Comune di Denno

PIANO REGOLATORE GENERALE VARIANTE 2018

ELABORATI COMPRENSIVI DELLE MODIFICHE D'UFFICIO

RELAZIONE ILLUSTRATIVA

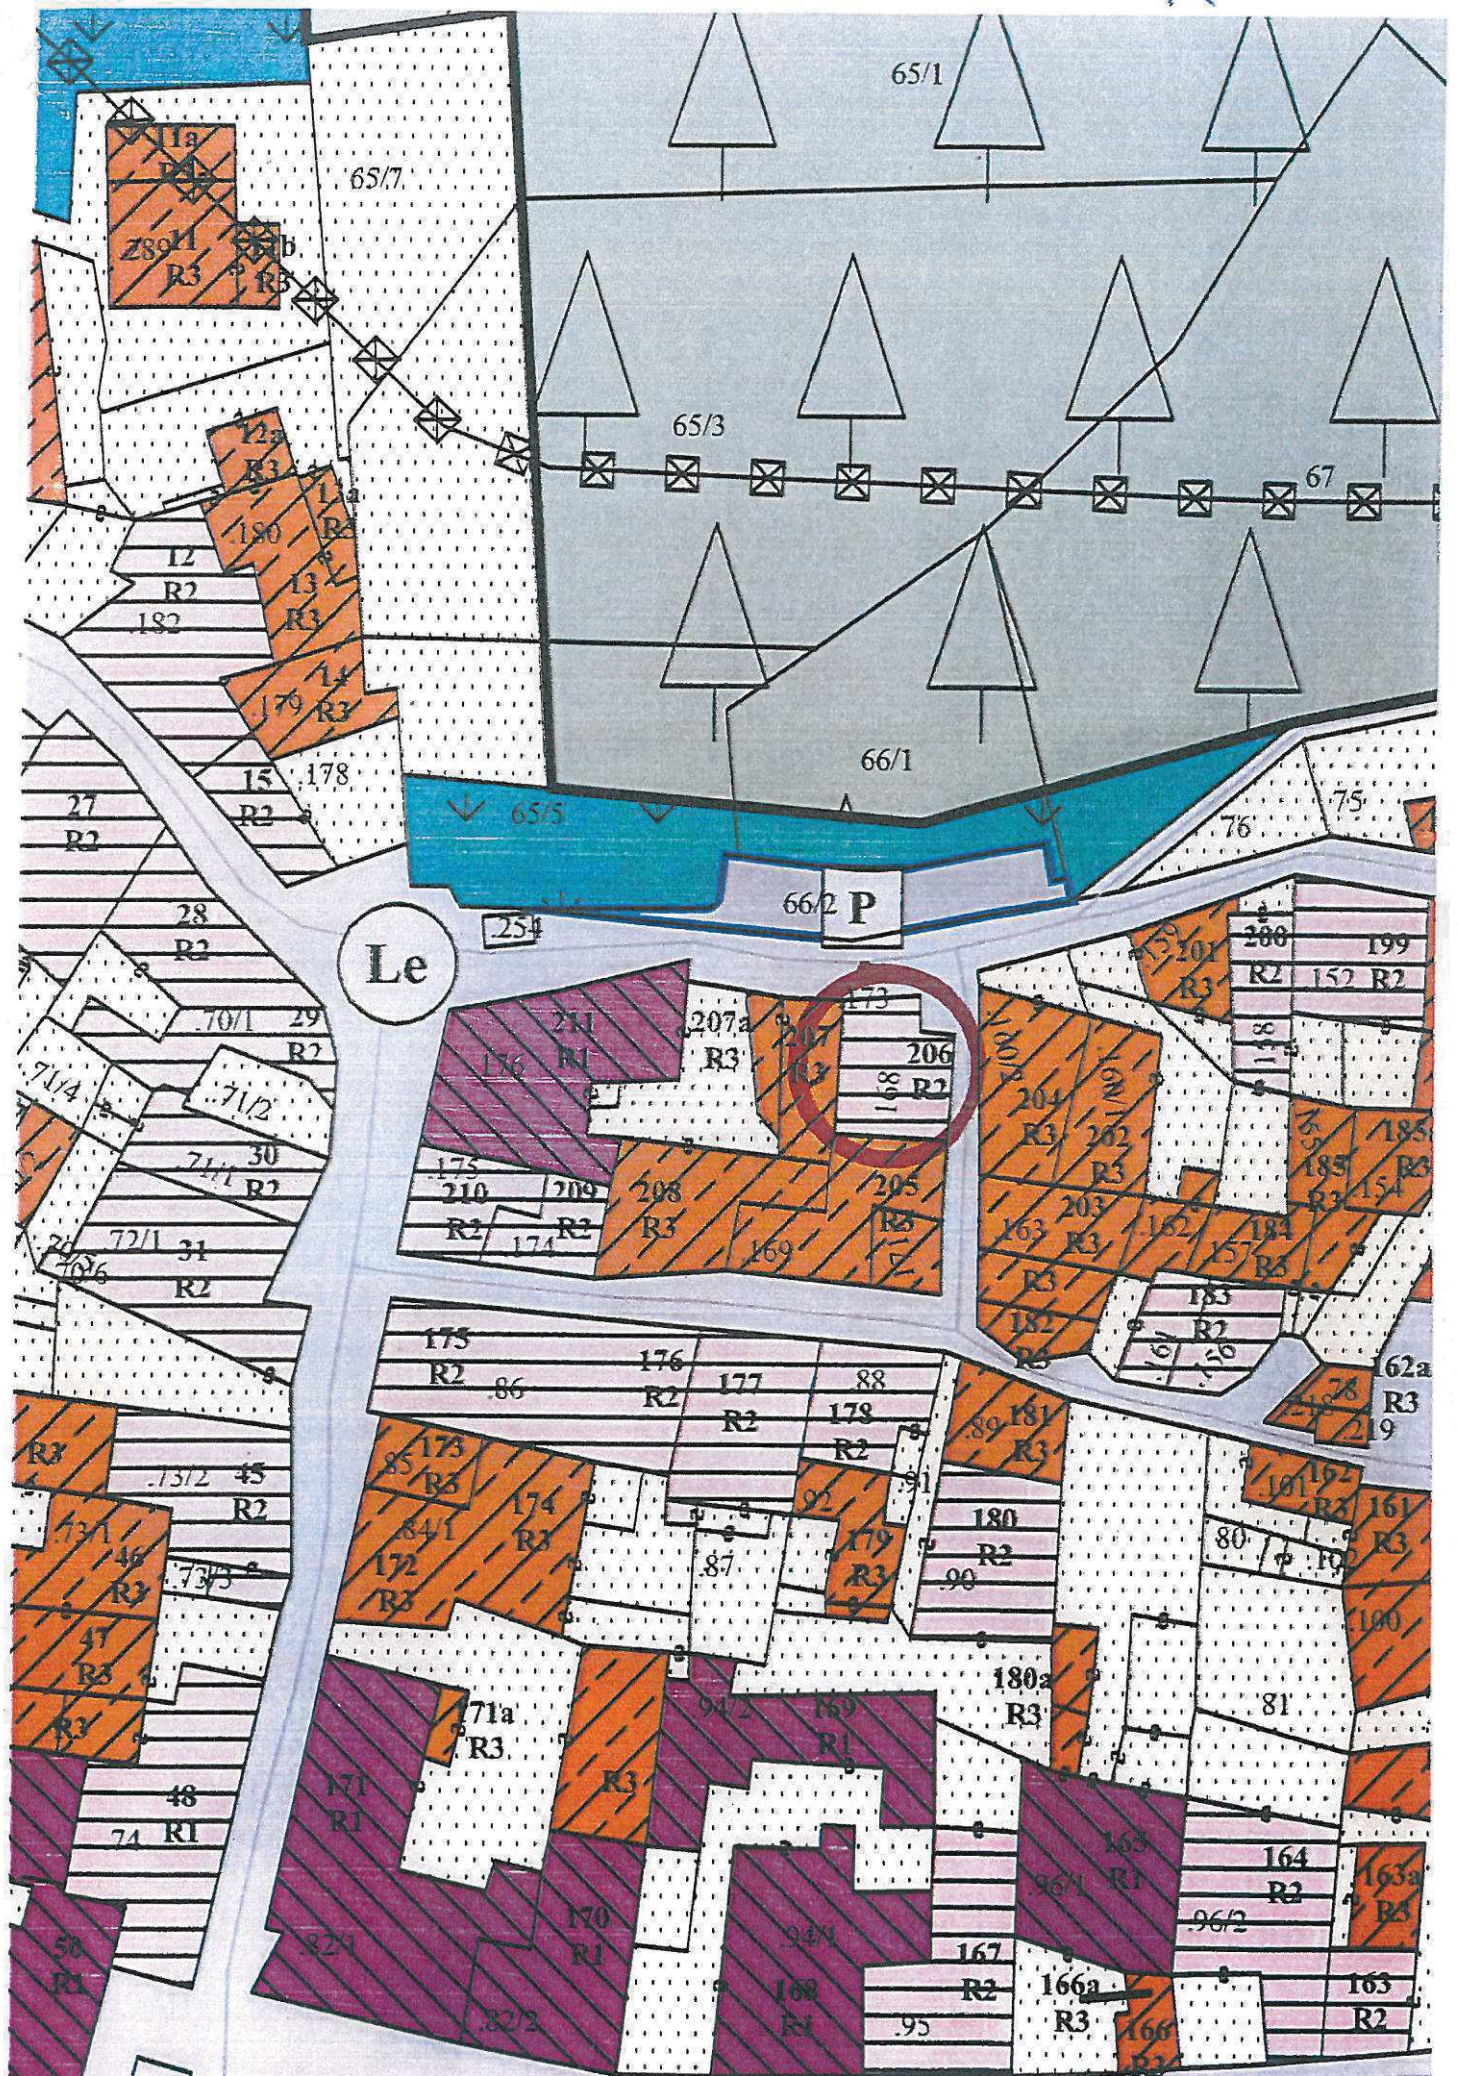
Le sottoscritte Maria Luisa ed Edvige Arnoldi, proprietarie della p.ed. 168 in C.C. di Denno, viste le planimetrie allegate al Nuovo P.R.G. e le relative Norme di attuazione, chiedono venga apportata, per quanto riguarda la loro proprietà (p.ed. 168), la seguente variazione:

- modifica della destinazione da R2 (Risanamento conservativo) ad R3 (ristrutturazione edilizia), come risulta anche per gli edifici confinanti di tipologia simile.

Non si intravedono, nell'intero edificio (esterni ed interni), elementi di pregio, rimasti peraltro inalterati dopo i consistenti lavori di una passata ristrutturazione, tali da non poter introdurre l'edificio all'interno della categoria R3.

Anche l'arco in pietra del garage, risulta parecchio ammalorato e/o modificato nel tempo, anche se è comunque nostra intenzione, ove possibile, provvederne un futuro restauro.

Maria Luisa e Edvige Arnoldi: Chiedono la modifica di classificazione di un edificio del centro storico. Senza entrare nel merito della richiesta, non si ritiene che possa essere introdotta in seconda adozione. Non accolta

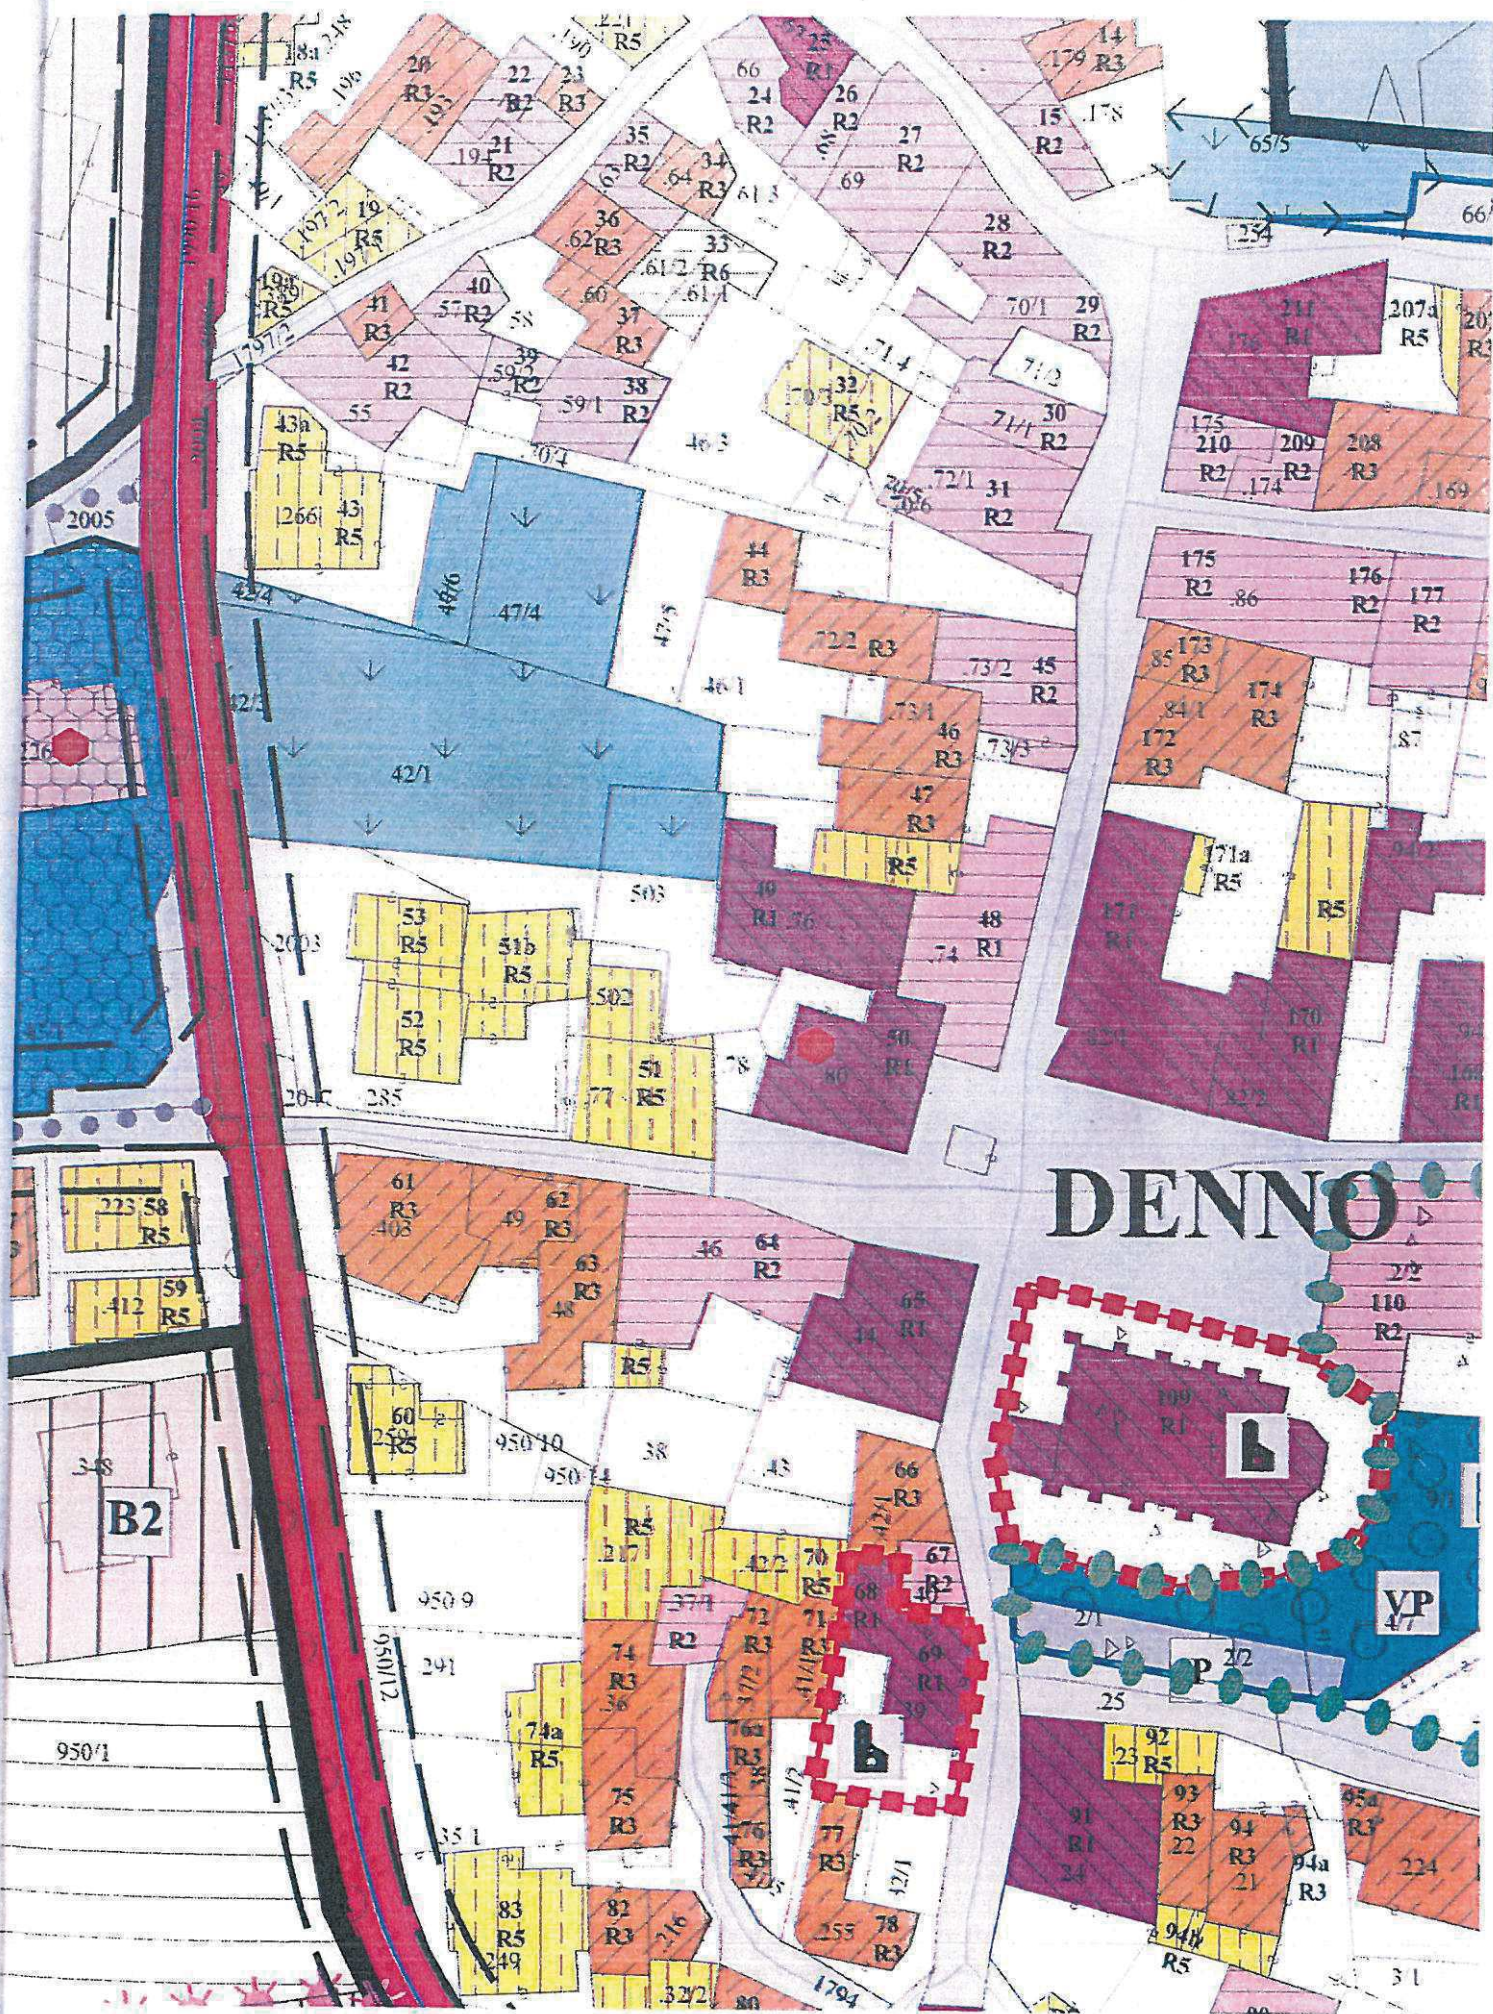
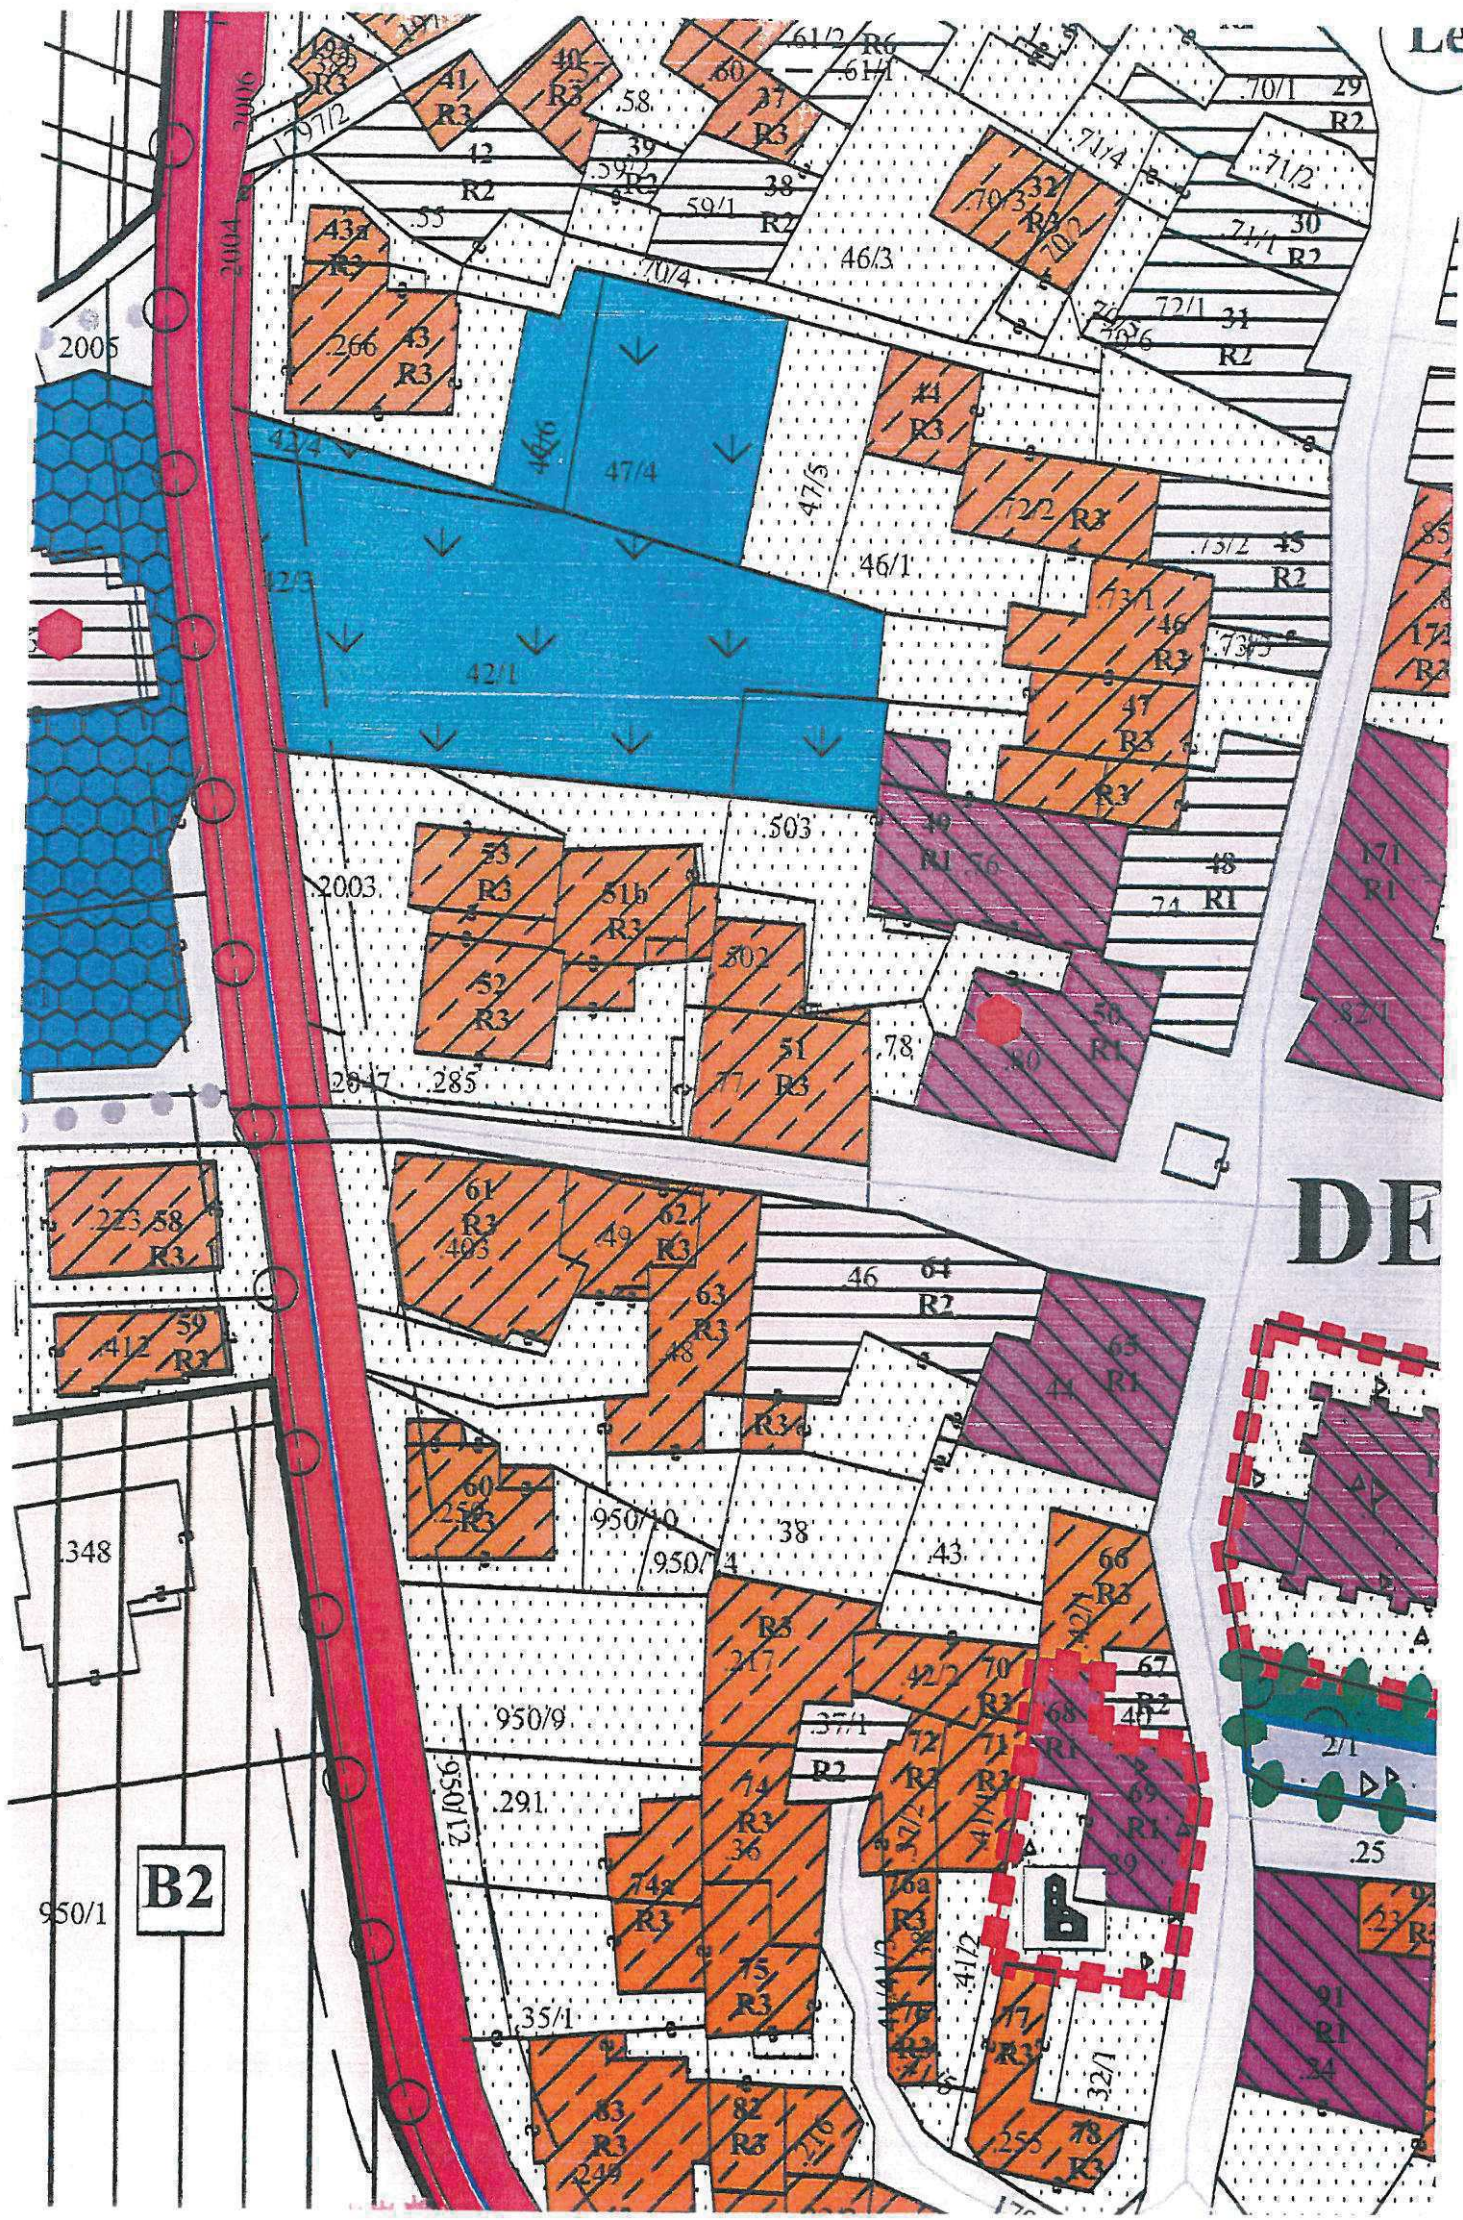
La sottoscritta Giuseppina Dal Pez, proprietaria delle pp.ed. 285, 502, 77 in C.C. di Denno, destinate prevalentemente a strutture alberghiere e annessi, viste le planimetrie allegate al Nuovo P.R.G. e le relative Norme di attuazione, dalle quali si può desumere una variazione di destinazione da R5 (PRG modificato) a R3 (PRG nuovo), chiede venga ripristinata la capacità edificatoria precedentemente introdotta dal PRG tuttora in vigore (in fase di salvaguardia).

Questa variazione porterebbe infatti alla riduzione dell'ampliamento possibile dal 15% (R5) al 10% (R3) ed alla possibilità di una sopraelevazione massima di un solo metro (R3) contro la possibilità prevista in R5 al punto 3.2 ".... la linea di gronda del nuovo edificio dovrà essere contenuta entro il dislivello delle linee di gronda degli edifici contermini o, al massimo, deve essere livellata alle stesse secondo convenienza e senza dover rispettare il limite di altezza dei 10 ml."

Il progetto proposto, al di là della pellicola estetica di cui alla sospensione della C.E.C. prevede l'utilizzo di entrambi questi parametri (15% volume ed allineamento delle gronde).

Giuseppina Dal Pez: chiede che anche per le R3 sia mantenuta la precedente norma delle R5, in quanto più favorevole. Dato che la normativa vigente unifica obbligatoriamente le vecchie R5 con le R3, si ritiene corretta l'osservazione e si provvede pertanto a modificare l'articolo 41 sulla ristrutturazioni edilizie, in particolare al comma 4, portando l'incremento volumetrico massimo al 15%, come le vecchie R5, e inserendo la possibilità prevista per le vecchie R5 di "derogare" dal limite dei 10 metri di altezza, allineandosi agli edifici adiacenti. Accolta
